Keuringsverslag van een elektrische laagspanning- en zeer lage spanningsinstallatie

NIET CONFORM

Straatnaam	Koning Albertlaan
Huisnummer	10
Busnummer	
Postcode	3400
Gemeente	LANDEN
Land	België

Aard onderzoek: Controlebezoek van een oude huishoudelijke elektrische installatie van een wooneenheid bij verkoop op vraag van de verkoper volgens (KB 08/09/2019) - AREI Boek 1- 8.4.2. en 8.2.1. en 4.2.4.3.

Afbeelding schakel- en verdeelbord:

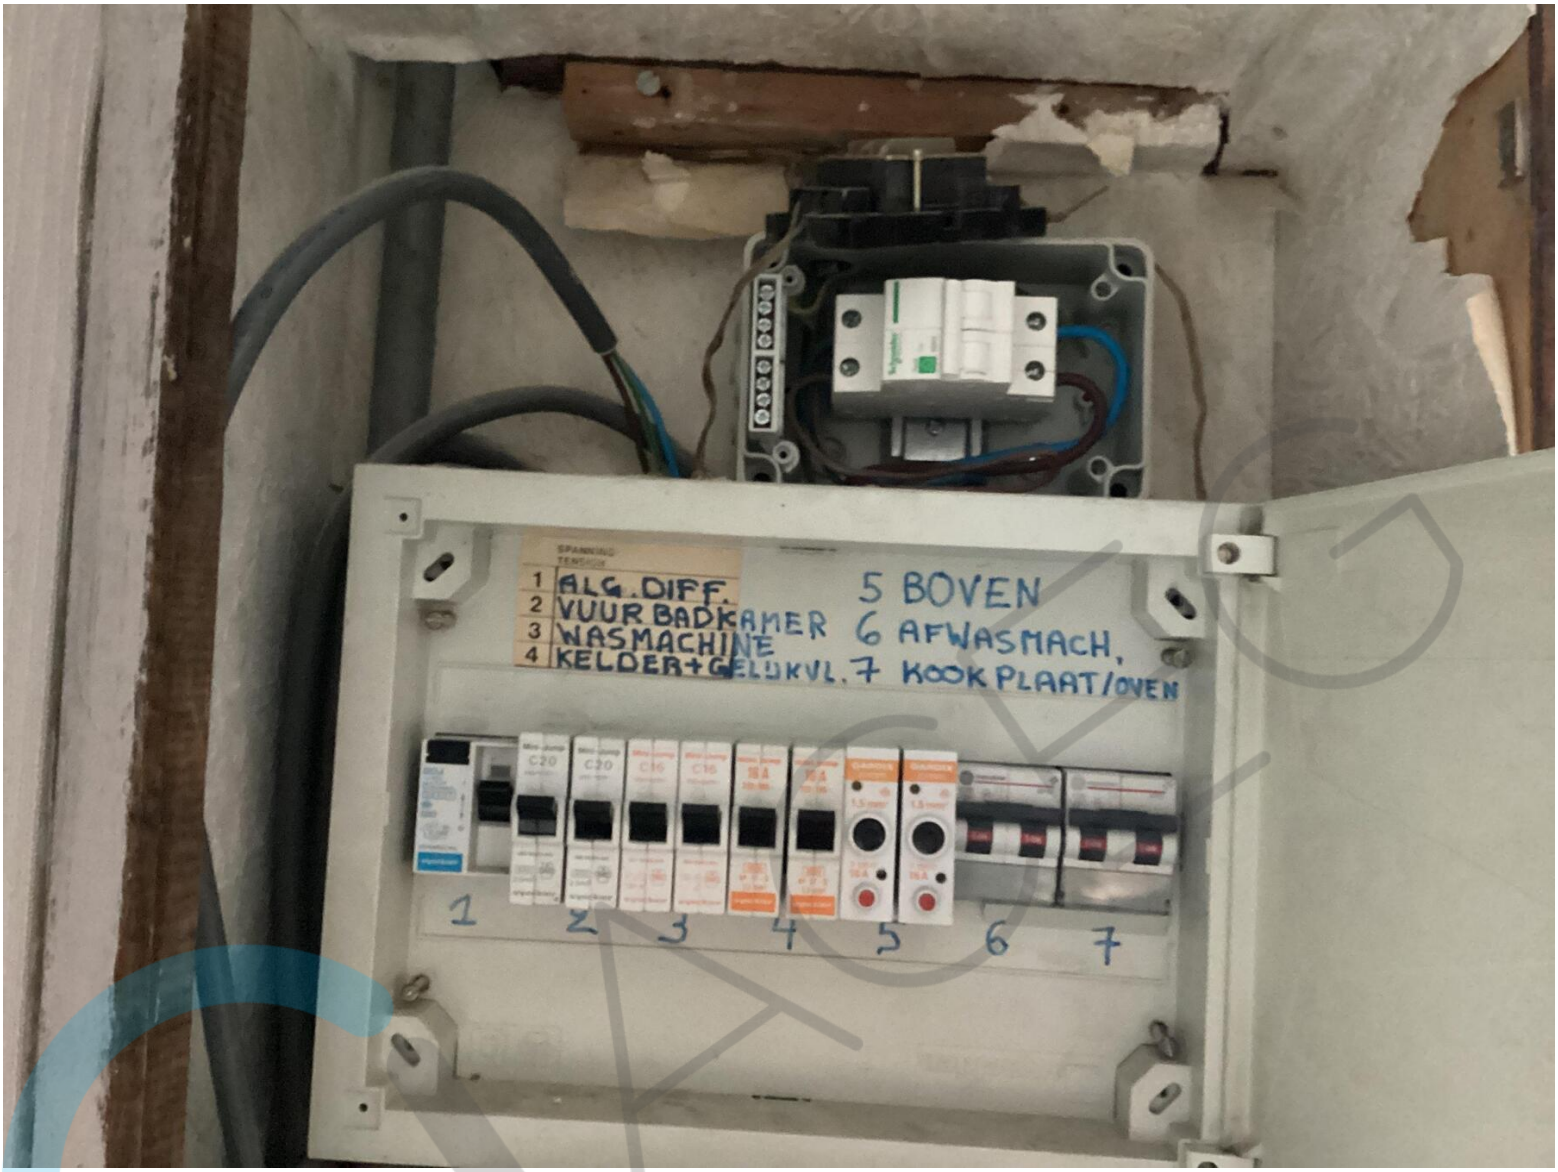
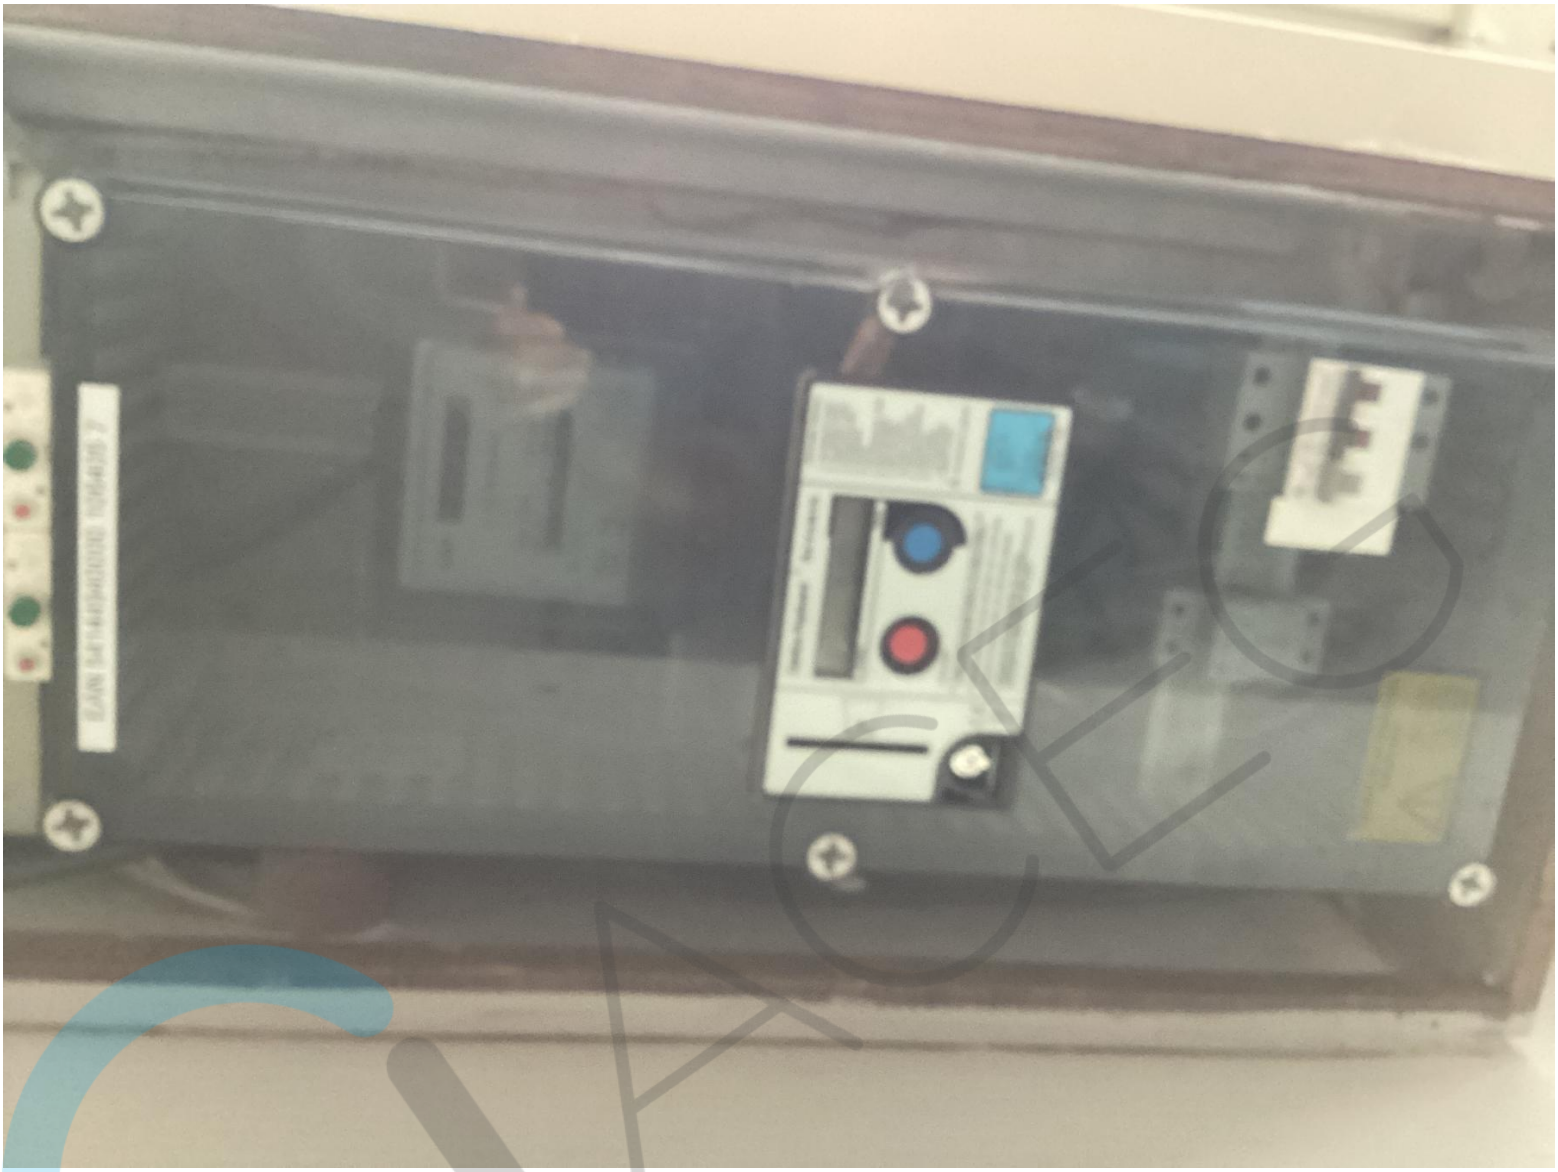
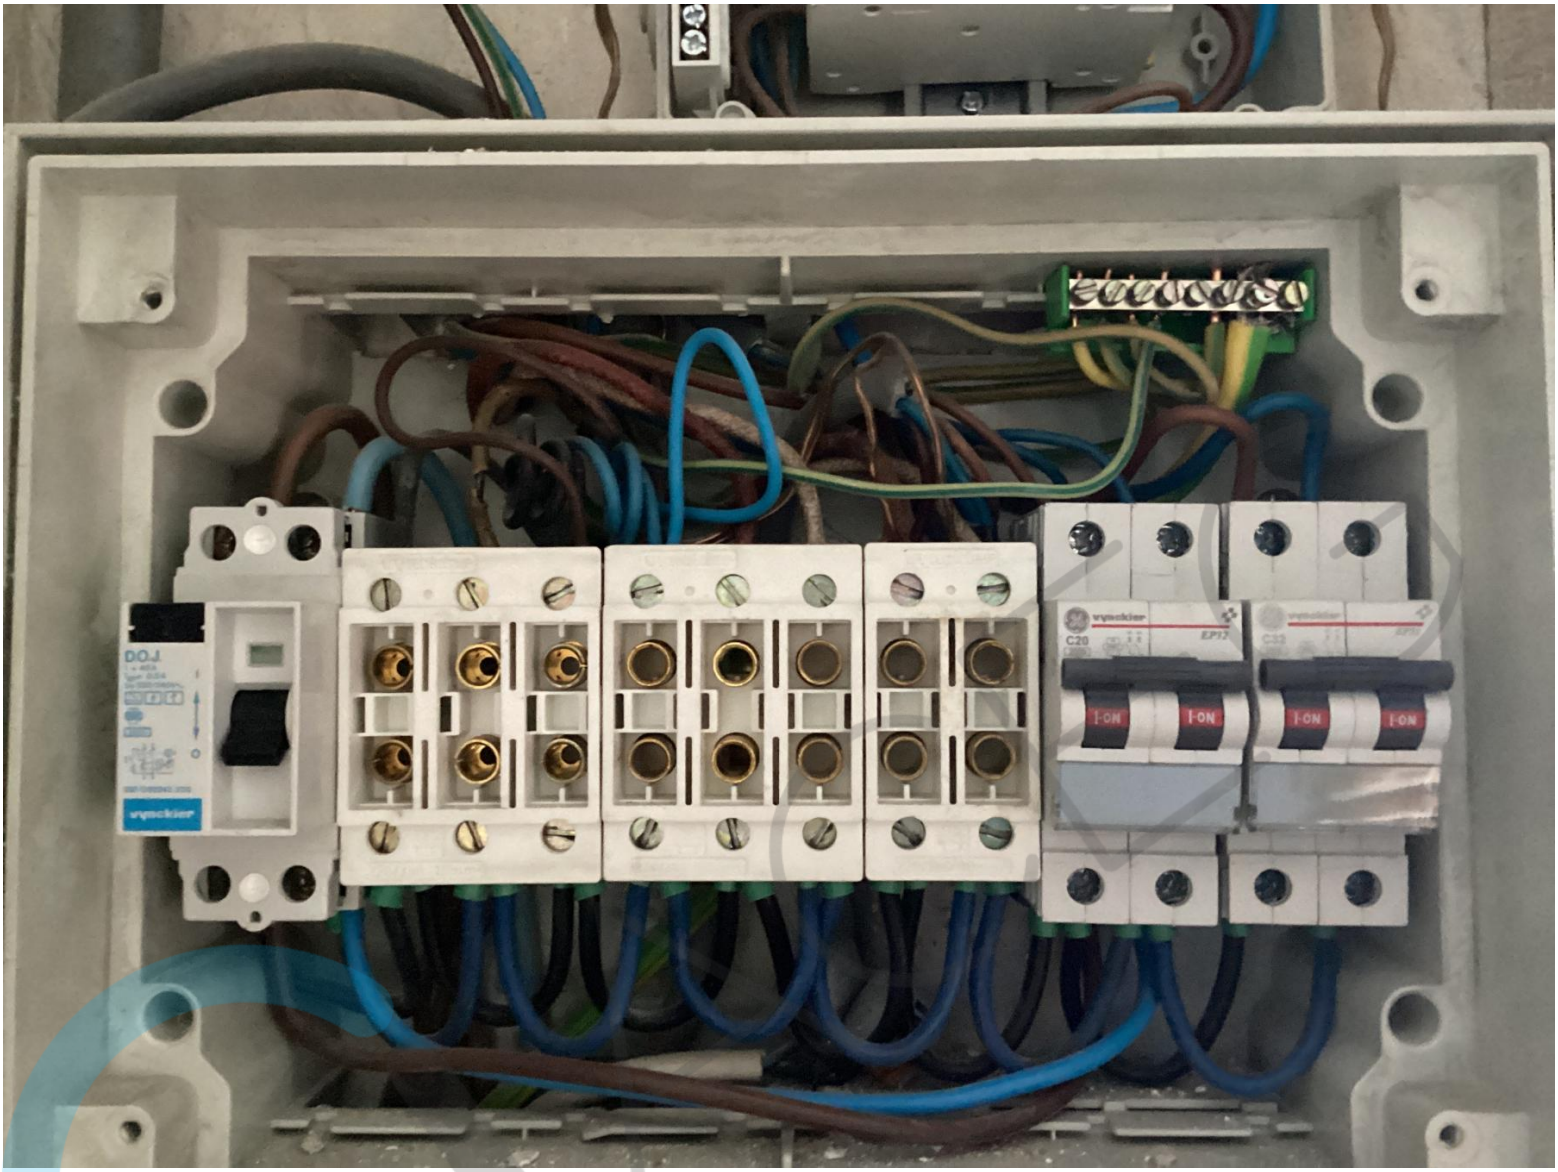
I6.01 De differentieelschakelaar aan het begin van de huishoudelijke installatie is niet verzegelbaar. (Boek 1 Onderafdeling 4.2.4.3.)

I6.04 Een differentieelstroombeschermingsinrichting met een gevoeligheid van 30mA is te plaatsen voor installaties van badkamer, wasmachine, vaatwas, droogkast en/of gelijkaardige toestellen. Deze dient ondergeschikt te zijn aan de hoofddifferentieelstroombeschermingsinrichting (Boek 1 Onderafdeling 7.1.4.3. en 4.2.4.3.)

I6.09 Er is geen bescherming door een differentieelstroombeschermingsinrichting met een gevoeligheid van max. 30mA voorzien voor contacdozen zonder aardpen. (boek 1 afdeling 8.2.1 punt 6)

I7.01 De smeltzekeringhouders of houders van kleine vermogensschakelaars met pennen met een sectie kleiner dan 10mm2 zijn niet voorzien van kalibreerelementen. (Boek 1 Onderafdeling 5.3.5.5.A.)

METREL
R iso
08:37
Riso 0.12 MΩ
Um 159 V
U iso 500 V
Type R iso L/PE
Limiet(Riso) 500 kΩ
L PE N
EurotestXD
AUTO SEQUENCE
MI 3155

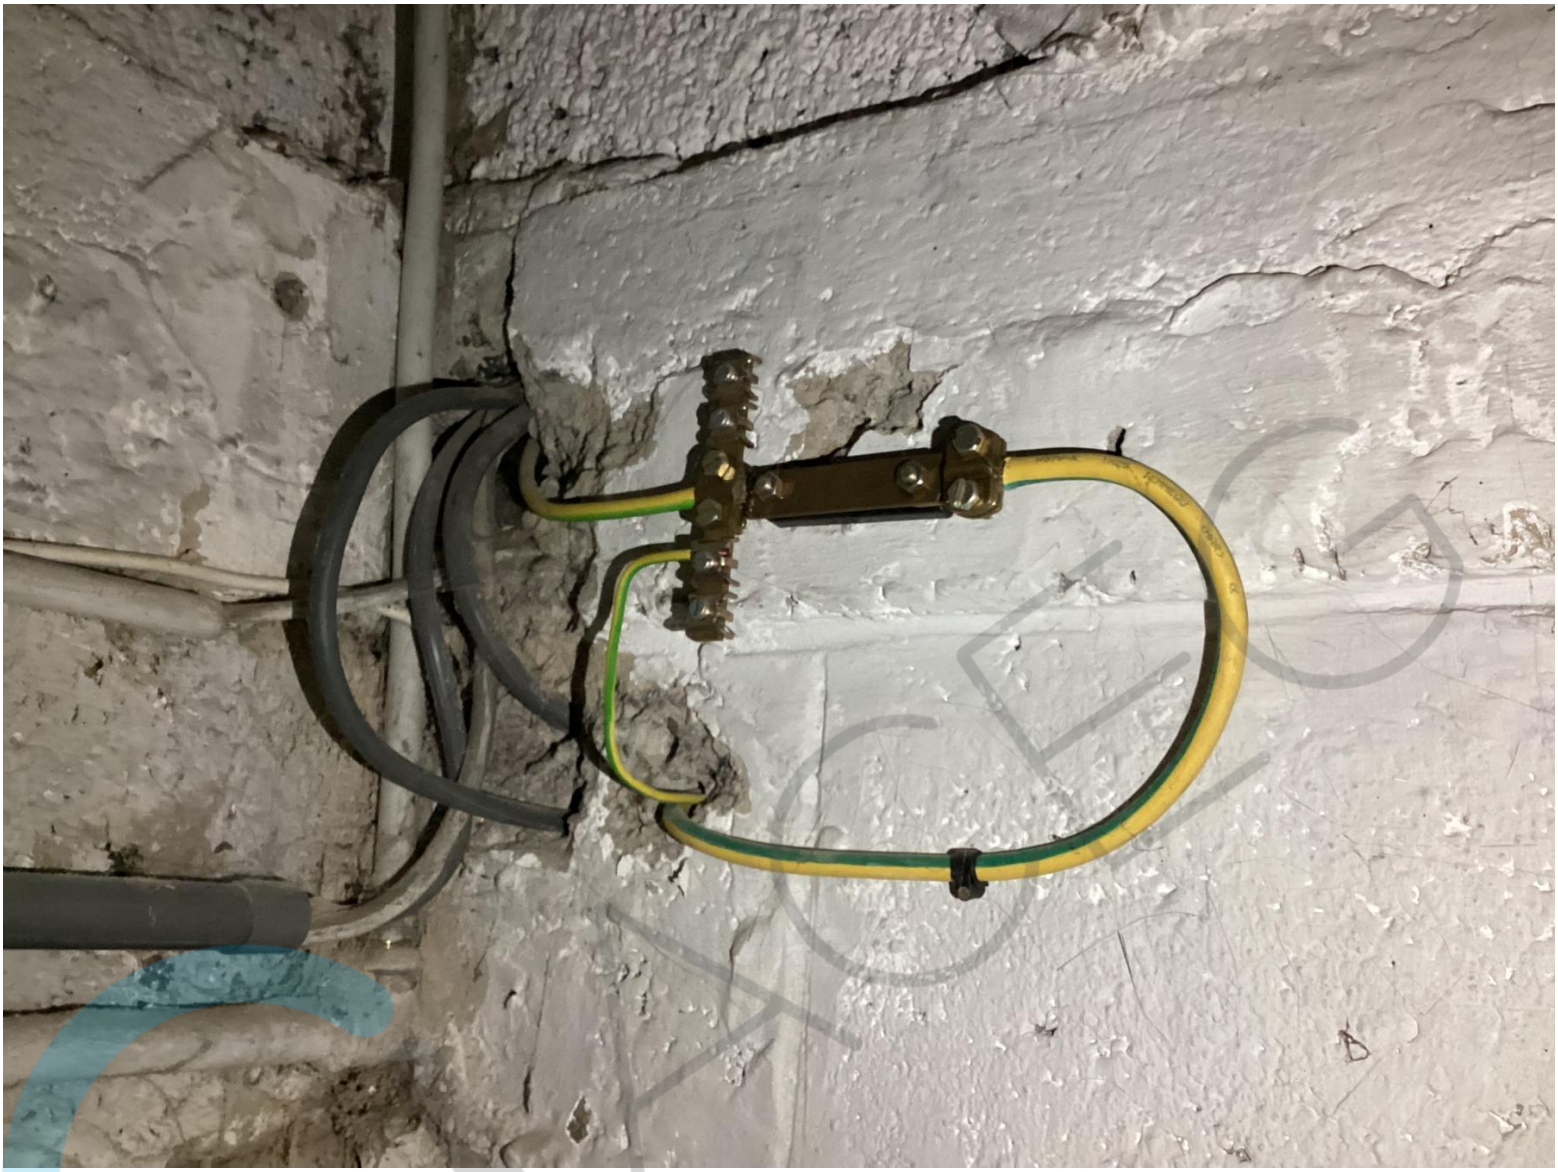
I2.02 De waarde van de isolatieweerstand van één of meerdere stroombanen is kleiner dan 0,5M ohm. (Boek 1 Onderafdeling 6.4.5.1.)
